杉並区立西宮中学校改築及び併設1施設建設工事 | 第8回懇談会からの変更点

3階平面図

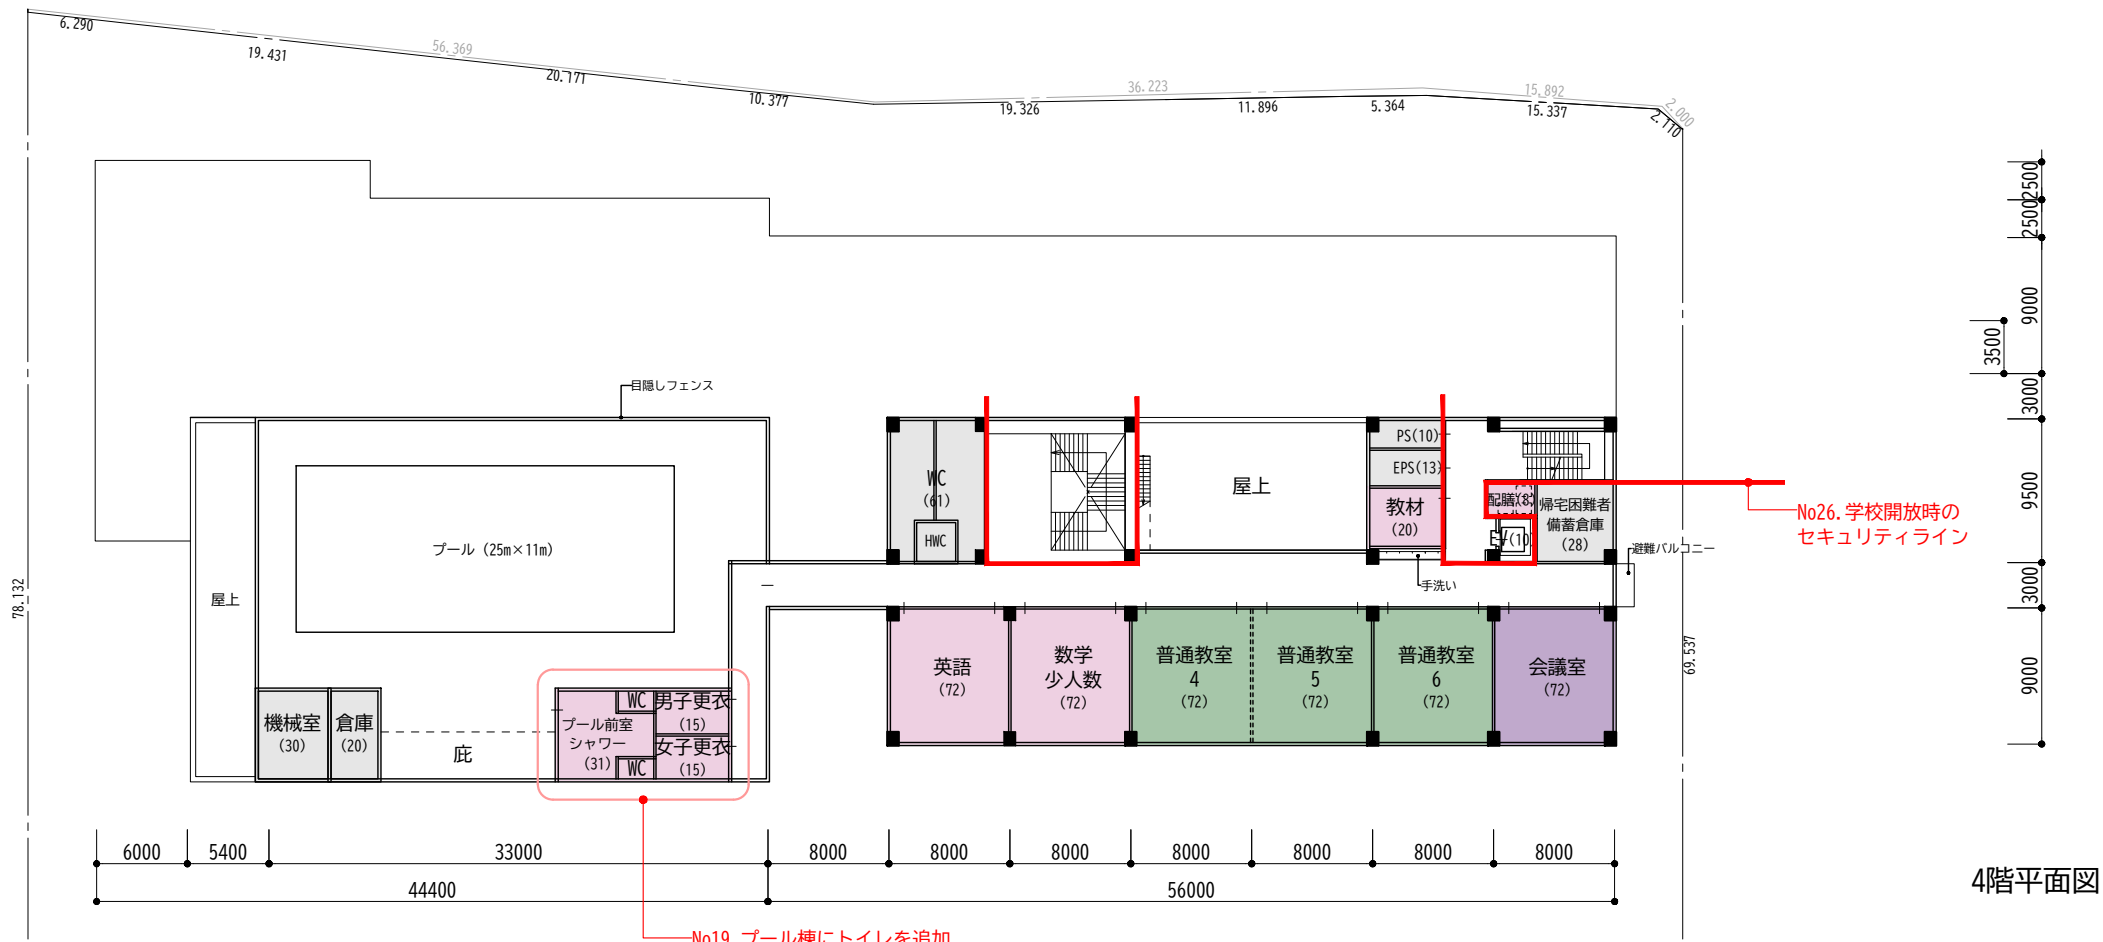
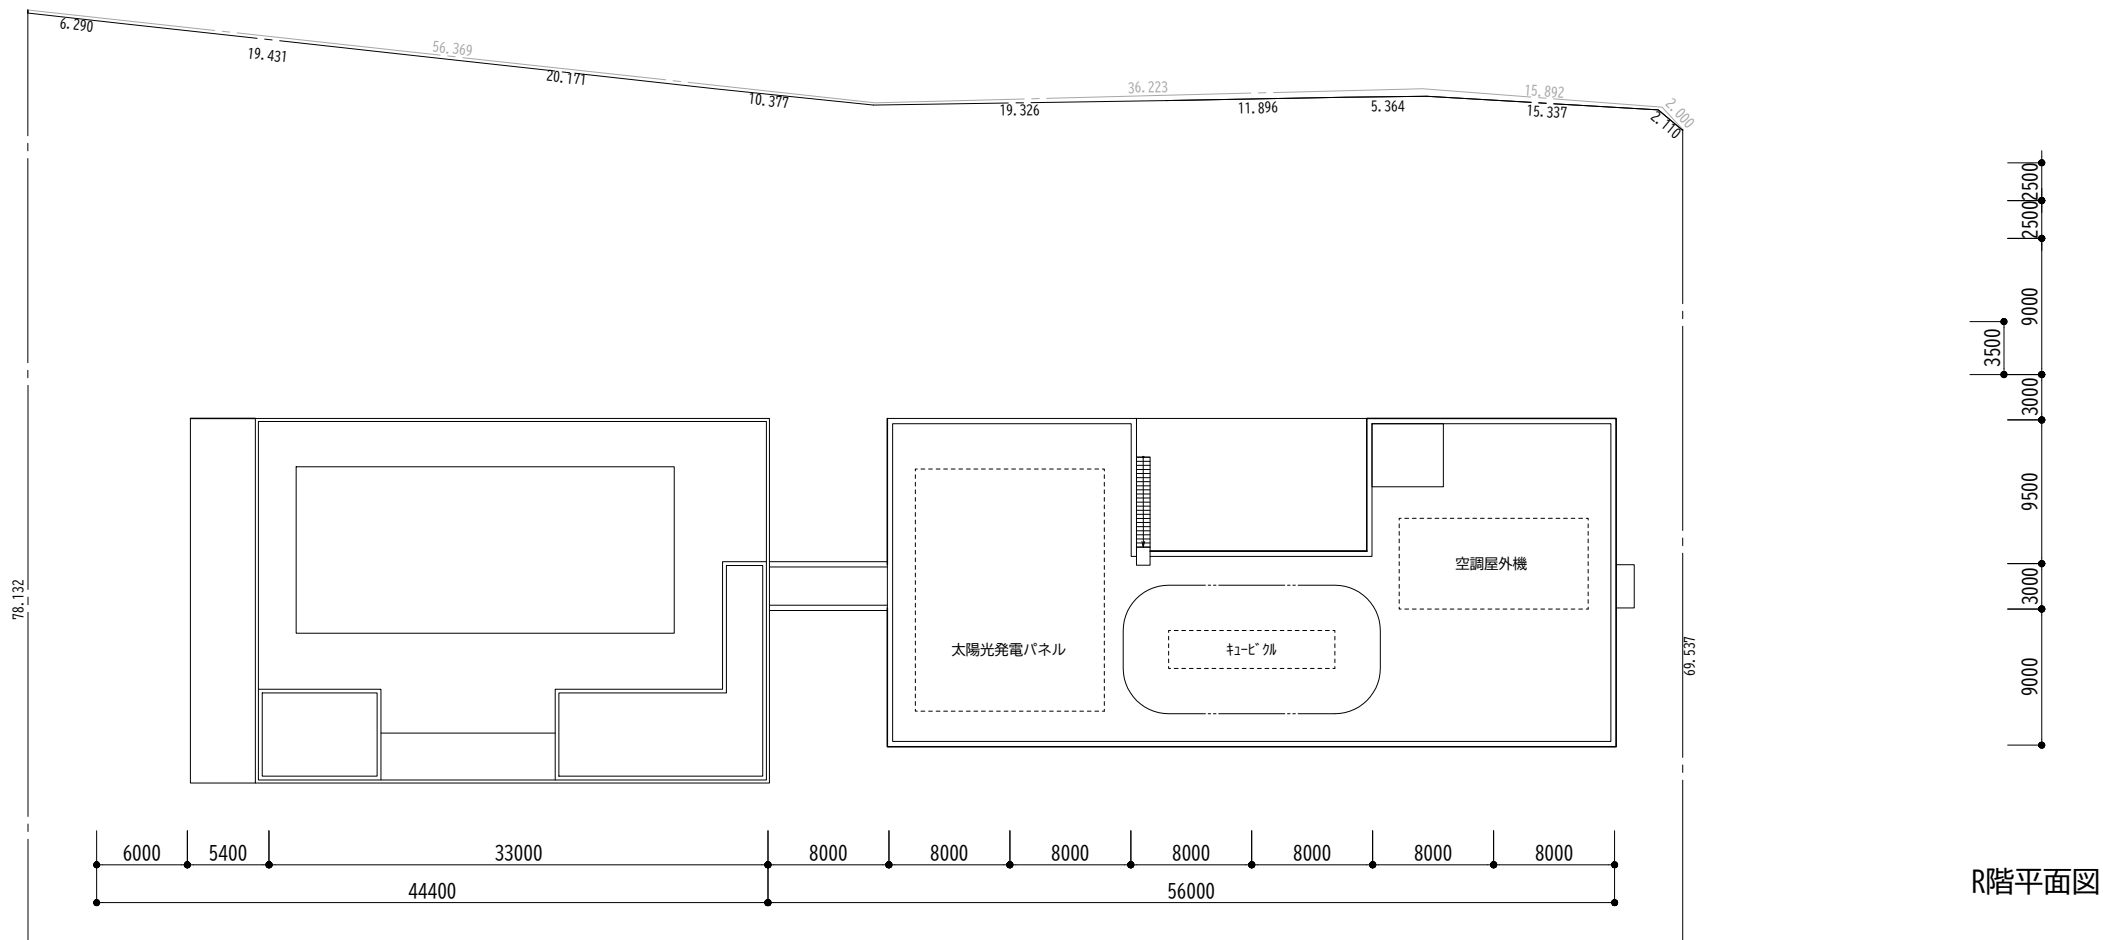
階数	No.	変更内容	備考
1階	1	事務室と用務室を入れ替えて、学校開放の受付対応をする用務室を正門に近い位置にした。	受付対応をより行いやすくするため。
	2	体育館側に階段を追加した。	普通教室から体育館への移動や、音楽室から体育館への楽器運搬等、屋内で行き来できるようにするため。
	3	学校とコミふらの相互利用に考慮し、体育館とコミふらを直接行き来できる扉を追加した。	追加した扉の利用は震災時及び学校とコミふらの相互利用のみを想定しており、通常時は行き来不可。学校開放等では利用しない。
	4	防災倉庫は西側で確定。外側屋外からも搬出入可。体育館から防災倉庫を利用できる動線も確保した。	屋外からの動線は西側に確保し、防災倉庫管理車両(幅員4m程度)ルートも確保。
	5	特別支援教室を1階に移動し、個別対応室(不登校対応室)の隣へ配置。	利用生徒に配慮し、特別支援・個別対応室は普通教室から離れた1階の東にまとめた。
	6	No.5に関連し、特別支援や個別対応等の生徒が利用できる生徒用トイレを追加した。	—
	7	コミュニティふらっと第3集会室と4集会室を一体使用可能にした。	より多人数で使える部屋を確保するため。
	8	コミュニティふらっと第3集会室と第4集会室の広さを調節した。	同程度の広さになってしまっていたため、より幅広いニーズに対応するために違う広さの部屋とした。
2階	9	特別教室の並びを変更した。	設備の納まり、音の出る室の位置等を考慮。音楽室は西側隣地に対する音の影響を考慮し西側敷地境界から離隔確保。
	10	普通教室と多目的室の配置を変更した。	多目的室1・2と図書室の一体的な利用ができるようにした。また、多目的室は2室を一体利用できるようにした。
	11	特別支援教室を1Fへ移動(No.5)した関係で、進路指導室を4F→2F東側端へ配置変更。	—
	12	No.6で前述のとおり生徒用トイレ追加したため教育相談室を1F→2Fへ配置変更。	—
	13	1F放送室を普通教室及び職員室からアクセスしやすい2F東側に変更した。	学校の意見を踏まえ変更。
	14	生徒用更衣室を2階にまとめた。	生徒WSでの意見「普通教室から体育館・校庭へ至る動線上に計画してほしい。」「各フロアに散らばらずに集約してほしい」を反映。

15	学校開放利用者用のトイレを追加した。	セキュリティ上、学校開放時の生徒用トイレの利用を避けるため。
3階	16	普通教室と多目的室の配置を変更した。	学校の意見を踏まえ変更。
	17	生徒会室を追加した。	懇談会、生徒、学校の意見反映。
4階	18	プール更衣室に至る動線を屋内化した。	—
	19	プール棟にもWCを追加した。	生徒WSでの意見「プール側にもトイレがほしい」を反映。
	20	その他諸室配置とのバランスにより、3F英語教室→4F数学少人数教室の隣へ移動。	—
	21	2Fにあった帰宅困難者用備蓄倉庫→4F東端へ移動。	—
	22	No.5に関連し、1Fにあった会議室は4Fへ移動。	—
外構	23	防災倉庫管理車両などのメンテナンス用門扉を追加した。	—
	24	南門は校庭・校舎南側にアクセスする車両(緊急車両を含む)も利用する門扉とする。	校庭に車両動線を確保する余裕がないので、車両が進入する際は校庭を横断する。
その他	25	正門から入る西宮ストリートは高さ3.0m程度を想定	上部に建物があり、最大で3.0m程度となり、大型車両や緊急車両の進入はできない。
	26	学校開放時のセキュリティラインを記載	—
	27	西宮ストリートは、体育館・校庭・昇降口が互いに垣間見える場所とした。	生徒同士の活動・活躍が見えることで学校生活のモチベーションUPにもつながる。
